本カタログの掲載内容に誤り・変更がございました。
訂正してお詫び申し上げます。訂正・更新内容は以下をご参照ください。

DBW400シリーズ セット部品についてのお知らせ (2024年1月出荷分より)

■ P58 止水扉用グレモンセット DL-W1000 シリーズ

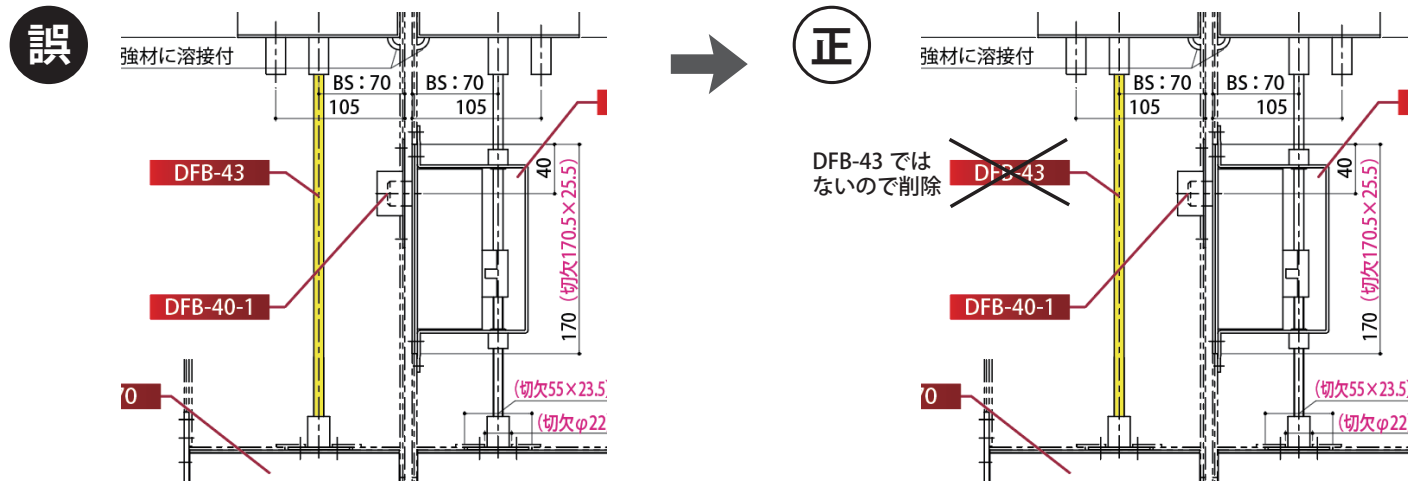
ロッド棒算定式を、下記のように追記いたします。

- 1) 上部ロッド棒L=(DH)-(HH)-105.5
- 2) 下部ロッド棒L=(HH)-55.5
- 3) GG(両開用)の子扉側
上部ロッド棒L=(DH)-(HH)-110.5
